Stigtomta kyrkogård

Anläggande av askgravlund och askgravplatser

Antikvarisk konsekvensbeskrivning

Rapport 2021:4

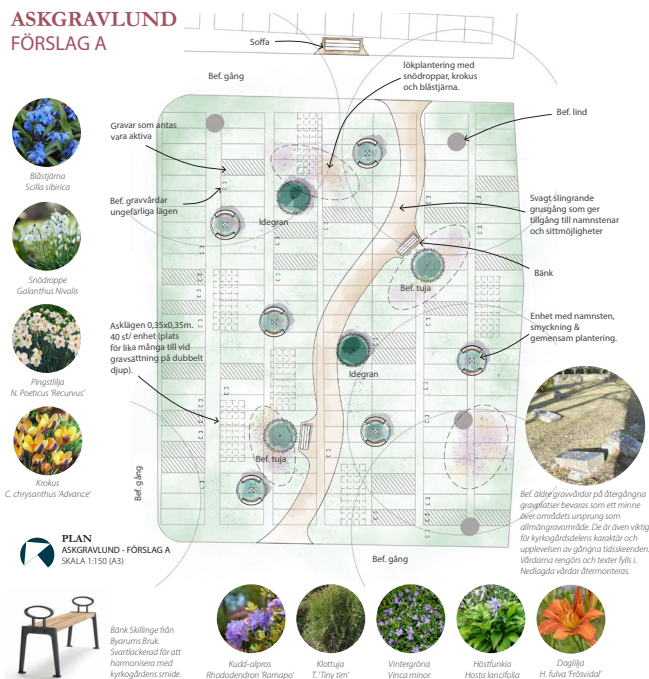
I förslaget läggs en ny grusad gång genom gravkvarteret till de befintliga gångarna. Den tilltänkta gången är mjukt svängd i motsats till det i övrigt rätvinkliga gångsystemet, vilket bryter av mot den nuvarande karaktären. Den svängda gången kommer stå i kontrast till det i övrigt raka gångsystemet och kan därför påverka den äldre strukturen negativt. Samtidigt kan gången genom sin avvikande form relativt enkelt separeras från den övriga strukturen och därmed lättare identifieras som ett senare tillskott. Möjligen hade en rak gång i kvarterets längdriktning inneburit mindre påverkan på den befintliga strukturen och därmed passat bättre in i miljön.

Två nya sittbänkar tillkommer i anslutning till gången samtidigt som nya buskväxter planteras inom kvarteret. Sammantaget bedöms tillskotten förändra och luckra upp den nuvarande enhetliga och avskalade utformningen. Genomsiktligheten med rymd mellan träd och gravar kommer i viss grad att påverkas samtidigt som den nuvarande strukturen blir svårare att utläsa. Kanske kan de aktiva gravar som ännu finns i kvarteret också uppfattas som aparta i förhållande till den nya gestaltningen. Särskilt som denna inte följer ett rätvinkligt mönster utan där de tillkommande enheterna med namnsten mer sporadiskt och oregelbundet utplaceras i gravkvarteret.

De nya askgravplatserna som är tänkta att placeras i öster innefattar en rabatt som planteras längs den bakre kanten. Linjen med namnhällar tillika rabattens kant är tänkt att bli något svängd vid sidorna. Idag är raden med gravar längs hela den sydöstra sidan en naturlig avgränsning av kyrkogårdsområdet, tillsammans med den bakomliggande granhällen. Sett från sydväst eller nordost så framträder det tydligt att både ramgravarnas livstenar såväl som de fristående gravstenarna ligger i linje med varandra. Den tilltänkta rabatten bakom askgravplatserna kommer till viss del att bryta denna linje och samtidigt avvika från den nuvarande gestaltningen vilket blir särskilt tydligt sett från sidan. Rabatternas svängda kanter är sett till askgravplatserna i sig själva en tilltalande utformning, men kan komma att förstärka brottet mot det tydligt rätlinjiga motiv som finns här idag. Möjligen hade det därför varit bättre om minnesstenarna tillika rabatten istället utformades som en rak linje.

- Askgravplatserna i den äldre ramgraven utesluts.
- Enheterna med namnsten placeras med ett större avstånd till de aktiva gravar som finns inom gravkvarteret, alternativt att någon form av avgränsning läggs mellan dessa.
- Askgravplatsernas minnesstenar läggs i en rak linje istället för svängd.

ASKGRAVLUND
FÖRSLAG A

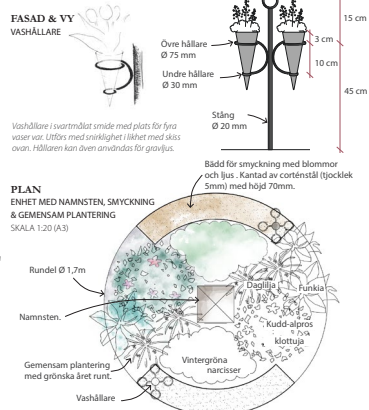
Kontrasten i de olika gravskicken kan möjligen upplevas som störande för anhöriga till de senast begravda, genom att fler människor skulle röra sig nära de aktiva gravarna. Detta skulle kunna avhjälpas genom någon form av avgränsning mellan området med de aktiva gravarna och de nya minnesstenarna, alternativt minnesstenarnas placering ses över för att inte placeras alltför nära aktiva gravar.
